N/Réf. : BXL22382_738_PU **BRUXELLES. Avenue de Stalingrad 37 - 75 Boulevard Maurice Lemonnier 132**
Gest. : TS **- 175 Rue Roger van der Weyden 3 - 15 Rue de la Fontaine 2 - 4 Passage du**
NOVA : 04/PFD/1970166 **Travail 6 (arch. Wynand JANSSENS – 1875-1880)**
Corr DU: Diane GUSTIN **(= Inventaire)**
Julie NANNETTI **DEMANDE DE PERMIS D'URBANISME: Déconstruire l'intérieur du Palais du**
Midi, reconstruire des commerces et des équipements scolaires, sportifs et
culturels, aménager deux espaces publics dans les cours extérieures et
rénover les façades existantes (permis modificatif 04/PFD/582158)
Demande de BUP – DU du 05/02/2025

Avis de la CRMS

Photographies CRMS

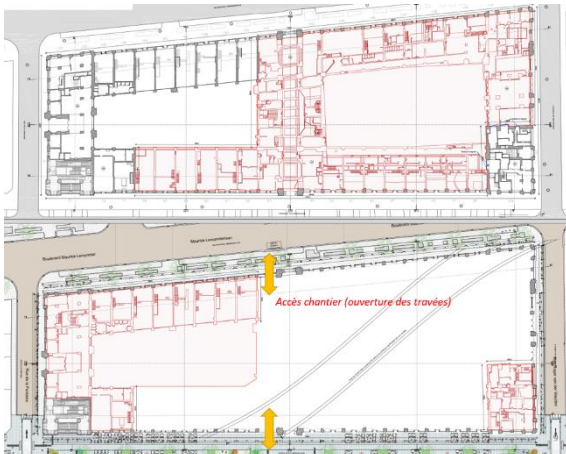
Passage du travail à restituer

Cage d'escalier en grès à restituer

Charpente métallique à démonter et replacer

Pour renouer avec cette période, il ne semble toutefois pas nécessaire d'aller jusqu'à reconstruire de manière mimétique les parties historiques du bien qui auront été entièrement démolies (décors du passage du travail, charpentes en bois, escalier central en granito, façades intérieures sur cours, etc.). **Plutôt que d'être reproduits à l'identique, la CRMS estime que ces éléments peuvent trouver une facture et une expression architecturale contemporaine dans le projet, dans le respect des principes morphologiques établis.** En effet, les intérieurs ont déjà subi des transformations très importantes.

Les quelques éléments présentant une valeur patrimoniale doivent être soigneusement documentés, mais, dans la mesure où le projet vise à créer un tout nouveau bâtiment, la restitution « pastiche » ou la remise en place, ponctuellement, d'éléments anciens dans un bâtiment neuf semble inappropriée, et sans pertinence d'un point de vue patrimonial. La CRMS préfère que l'on s'en tienne au parti de rétablir-évoquer la morphologie des lieux conforme à l'état 1922-1926, ce qui s'accorde avec les caractéristiques urbanistiques, les besoins programmatiques, et la conservation des façades.

Principe de stabilisation des façades dégagées (document extrait du dossier)

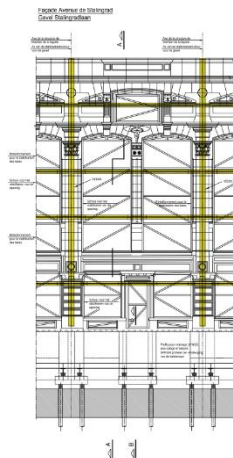
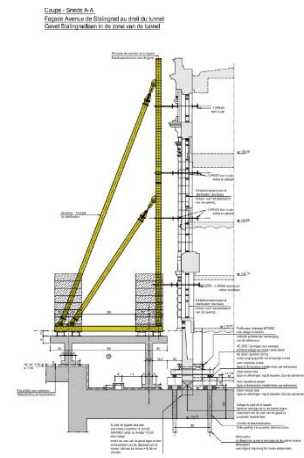
S'agissant du maintien des façades, jusqu'à la reconstruction du bâtiment intérieur, celles-ci devront être soutenues et maintenues pour assurer leur stabilité verticalement et horizontalement. Une série de travaux d'ingénierie conséquents a été prévue à cet effet (vérinages, terrassements, structures de maintien diverses, ajouts de micropieux, etc.). En situation finale, les façades existantes s'appuieront soit sur des micropieux, soit sur les structures supportées par le tunnel du métro (dalles de couverture et parois de soutènement). Les façades existantes seront aussi liaisonnées, via des renforts métalliques qui s'ancrent dans les trumeaux, aux nouveaux éléments de structure portante intérieure pour assurer leur contreventement. Ces renforcements (poutrelles métalliques) seront cachés par le nouveau complexe isolant de la façade.

En dehors de ces impératifs, la CRMS constate que le dossier de demande est de qualité et témoigne d'une expertise patrimoniale quant à la restauration des façades à rue. Elle juge cependant que les interventions de stabilité pour maintenir les façades debout sont délicates et risquées, compte tenu notamment de la durée importante du chantier (six ans projetés pour la phase « métro », puis la durée de reconstruction du bâtiment), avec le risque de dégradation des éléments de façades. Les clauses techniques dans le dossier restent très générales et devraient, au minimum, être largement précisées, avant travaux, pour garantir des interventions de restauration adaptées, ainsi que pour assurer la conservation optimale de tous les éléments destinés à être restaurés et remontés par la suite.

*Axonométrie de la situation projetée
(document extrait du dossier)*

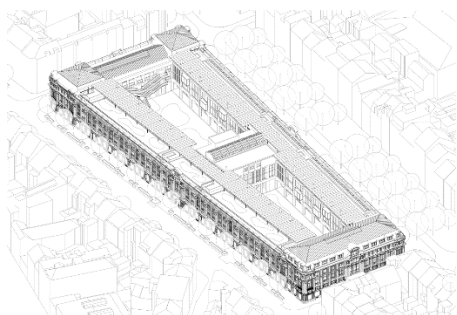
Concernant la reconstruction du bâtiment, la CRMS souscrit à la proposition de revenir à la morphologie du bâtiment, dans sa phase 1922-1926, comme période de référence pour les opérations de restauration – reconstruction. Elle juge pertinent de se fonder sur la morphologie, les principes de composition et de distribution du bâtiment tel qu'il se présentait à cette époque (commerces au rez-de-chaussée organisés autour des deux cours, coursives périphériques, implantation transversale du passage du travail avec circulation verticale centrale) et qui font sens pour un bâtiment d'une telle emprise.
